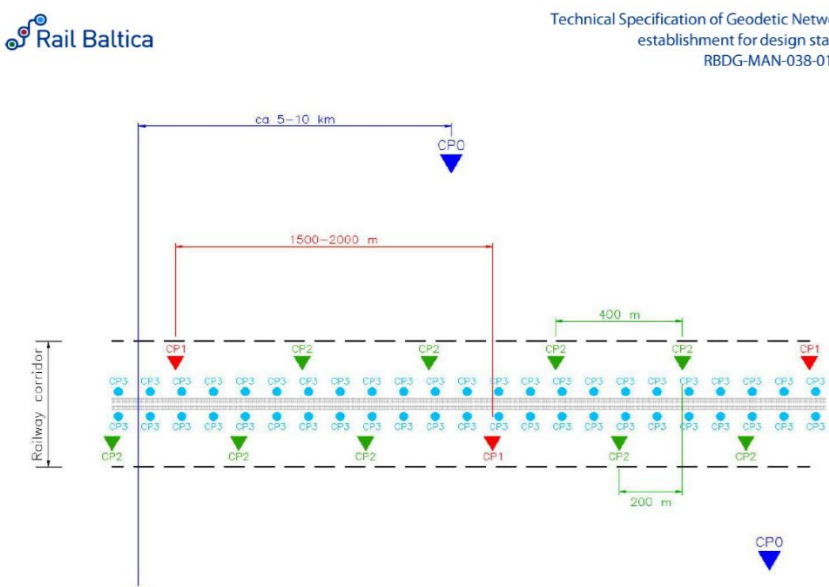
1.54	<p>Priedas Nr. 5 „Techninė specifikacija“ 11.1.1. p. yra nurodomi geležinkelio kelių numeracija, kuri neatitinka priedo Nr. 5 „Techninė specifikacija“ priedo Nr. 37 "Panevėžio depo projektavimo ribos" brėžinyje pateiktus geležinkelio kelio numeravimą. Pirkimo dokumentai neatitinka vieni kitiems ir yra klaidinantys. Prašome pateikti patikslintą stoties schemą su korektiškais geležinkelio kelių numeriais. Prašome patikslinti priedo Nr. 5 „Techninė specifikacija“ priedo Nr. 37 "Panevėžio depo projektavimo ribos" brėžinyje arba techninėje specifikacijoje pateikiamą kelių numeraciją į aktualią.</p>	<p>The numbering of railway tracks in Annex 5 "Technical Specification", p. 11.1.1, does not correspond to the numbering of the railway tracks as shown in the drawing of Annex No. 37 "Panevėžys Depot Design Boundaries" to Annex 5 "Technical Specification". The procurement documents are inconsistent and misleading. Please provide a revised diagram of the station with the correct track numbers. Please revise the numbering of the tracks in the drawing or in the technical specification in Annex 37 "Panevėžys Depot Design Boundaries" of Annex 5 "Technical Specification" to the current numbering.</p>	<p>Projektuojami geležinkelio keliai yra preliminarūs, projektuojamos projektinių pasiūlymų metu nustato optimalų kelių skaičių ir jų vietą, atsižvelgiant į kitus patikslintus (nuo "Rail Baltica" geležinkelio infrastruktūros priežiūros depų susisiekimo komunikacijų inžinerinės infrastruktūros vystymo plano) sprendinius. Kelių numeracija nurodyta sąlyginė, projekto rengimo metu tiksinama vadovaujantis RBDG-MAN-025-0108 Infrastructure facilities p. Numeration principles of railway infrastructure nuostatomis</p>	<p>The designed railway tracks are preliminary, the designer will determine the optimal number and location of the tracks in the course of the design proposals, taking into account other revised solutions (from the Rail Baltica Railway Infrastructure Maintenance Depot Communication Engineering Infrastructure Development Plan). Road numbering is conditional, subject to adjustment during design preparation in accordance with RBDG-MAN-025-0108 Infrastructure facilities p. Numeration principles of railway infrastructure provisions</p>	2025-08-22

1.55	<p>Priedas Nr. 5 „Techninė specifikacija“ 11.1.1. p. yra nurodomi geležinkelio kelių numeracija, kuri neatitinka priedo Nr. 5 „Techninė specifikacija“ priedo Nr. 37 "Panevėžio depo projektavimo ribos" brėžinyje pateiktus geležinkelio kelio numeravimą. Pirkimo dokumentai neatitinka vieni kitoms ir yra klaidinantys. Prašome pateikti patikslintą stoties schemą su korektiškais geležinkelio kelių numeriais. Prašome patikslinti priedo Nr. 5 „Techninė specifikacija“ priedo Nr. 37 "Panevėžio depo projektavimo ribos" brėžinyje arba techninėje specifikacijoje pateikiamą kelių numeraciją į aktualią.</p>	<p>The numbering of railway tracks in Annex 5 "Technical Specification", p. 11.1.1, does not correspond to the numbering of the railway tracks as shown in the drawing of Annex No. 37 "Panevėžys Depot Design Boundaries" to Annex 5 "Technical Specification". The procurement documents are inconsistent and misleading. Please provide a revised diagram of the station with the correct track numbers. Please revise the numbering of the tracks in the drawing or in the technical specification in Annex 37 "Panevėžys Depot Design Boundaries" of Annex 5 "Technical Specification" to the current numbering.</p>	<p>Projektuojami geležinkelio keliai yra preliminarūs, projektuotojas projektinių pasiūlymų metu nustato optimalių kelių skaičių ir jų vietą, atsižvelgiant į kitus patikslintus (nuo "Rail Baltica" geležinkelio infrastruktūros priežiūros depu susisiekimo komunikaciją inžinerinės infrastruktūros vystymo plano) sprendinius. Kelių numeracija nurodyta sąlyginę, projekto rengimo metu tikslinama vadovaujantis RBDG-MAN-025-0108 Infrastruktūros facilities p. Numeration principles of railway infrastructure nuostatomis</p>	<p>The designed railway tracks are preliminary, the designer will determine the optimal number and location of the tracks in the course of the design proposals, taking into account other revised solutions (from the Rail Baltica Railway Infrastructure Maintenance Depot Communication Engineering Infrastructure Development Plan). Road numbering is conditional, subject to adjustment during design preparation in accordance with RBDG-MAN-025-0108 Infrastructure facilities p. Numeration principles of railway infrastructure provisions</p>	2025-08-22
